水素防護対策に関するBWR事業者への質問票

令和4年3月25日
原子力規制庁
東京電力福島第一原子力発電所事故に関する
知見の規制への取り入れに関する作業チーム

日本原子力発電株式会社

図 炉内蓄積量に対する割合の時間変化（希ガス核種合計）

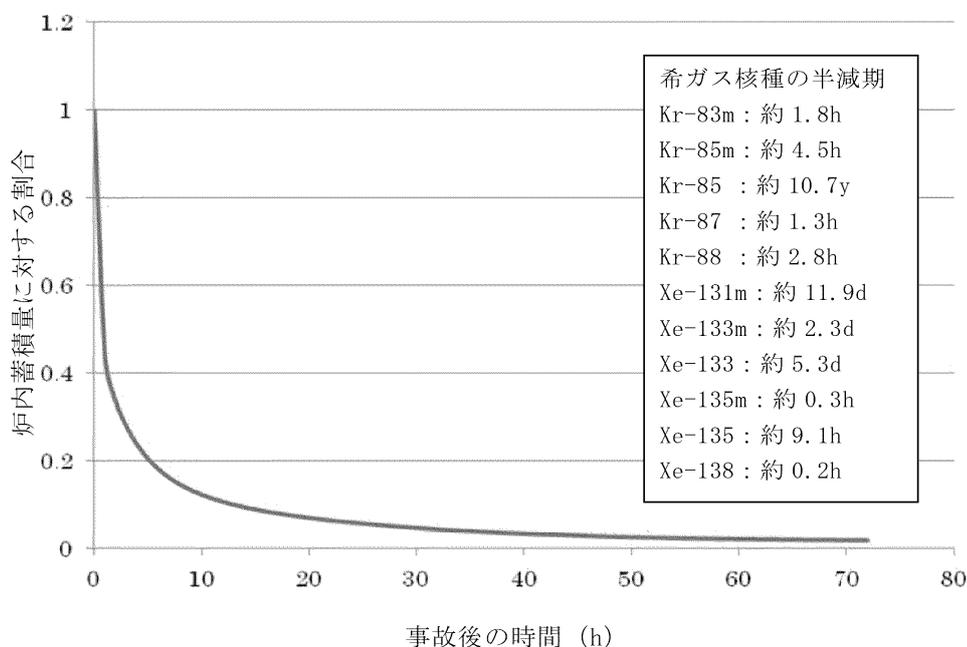
Q①-2 ベントのタイミングをどのように設定するか、その際の放射性物質（希ガス等）の放出量の想定を、格納容器破損防止の有効性評価の評価ケースとの比較で説明してください。

仮に、事故後5時間程度でのベント実施を考えた場合、PCV破損防止の有効性評価の評価ケース（約19時間でベントを実施）に対して希ガスの放出量は2～3倍程度になると考えられる。（下図参照）

(参考) 原子炉建屋水素対策の手順概要及び概念図

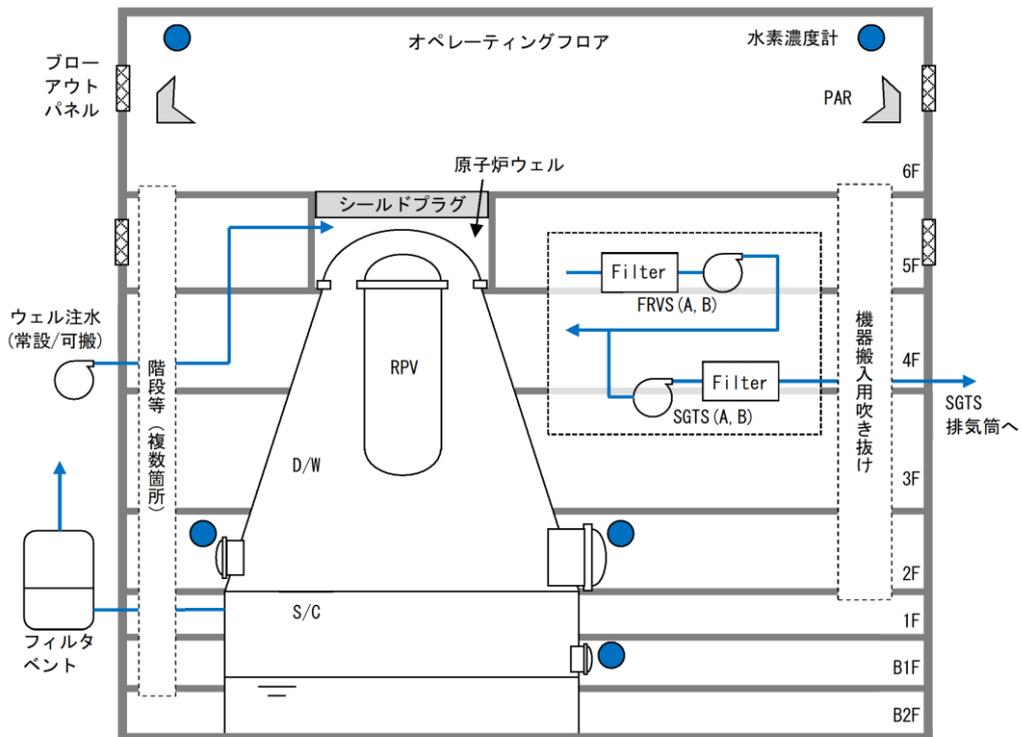
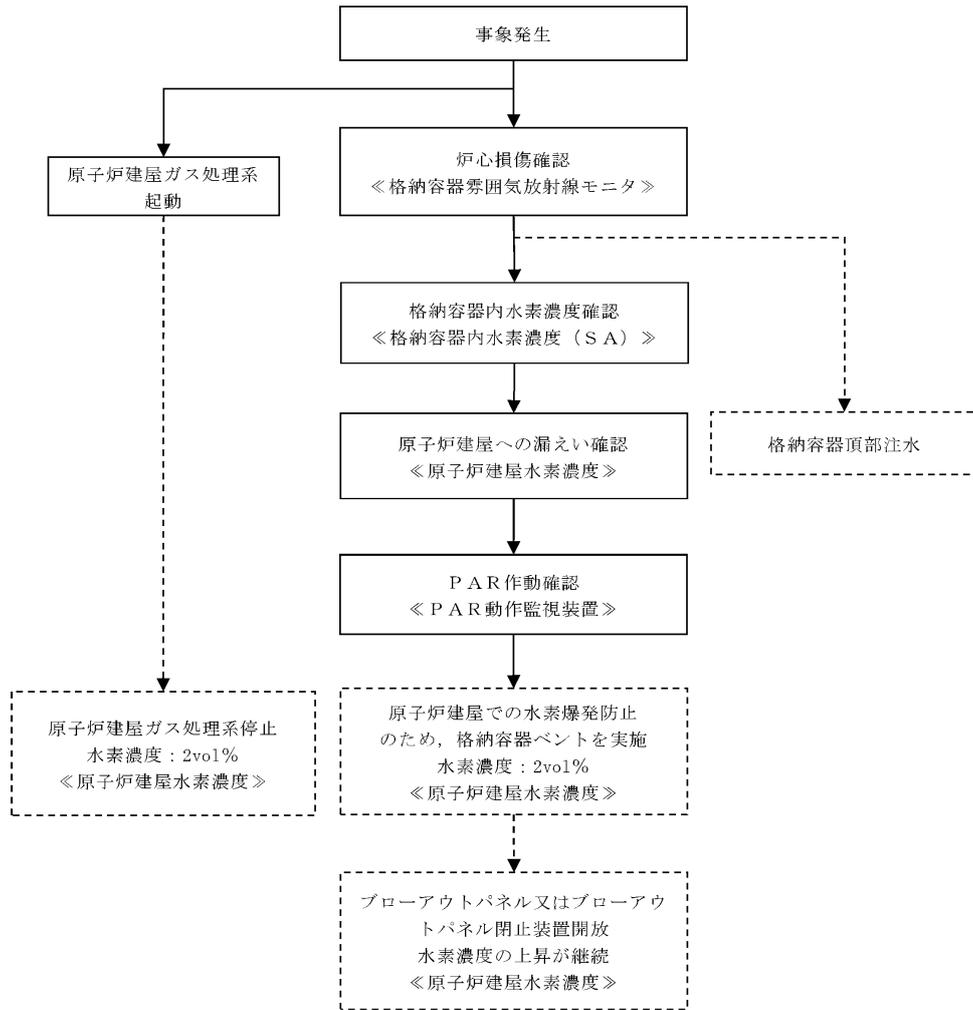
- Q③-1 対策例①及び対策例②は水素防護対策を議論するための素材を例示したのですが、事業者として早期に実施可能な別の対策案があれば、対策例①及び対策例②よりも優位な点、実現可能時期等とともに説明してください。また、別の対策案がなく、仮に対策例①及び対策例②のいずれかを選択する場合、どちらを選択するか、その理由とともに回答ください。

対策例①及び②については、一方のみを選択するような対応ではなく、それぞれの対策の得失を踏まえて実施を検討すべきプラント状態や対応手順等を整理しておくことで、状況に応じた判断ができるよう備えておくことが望ましいと考える。
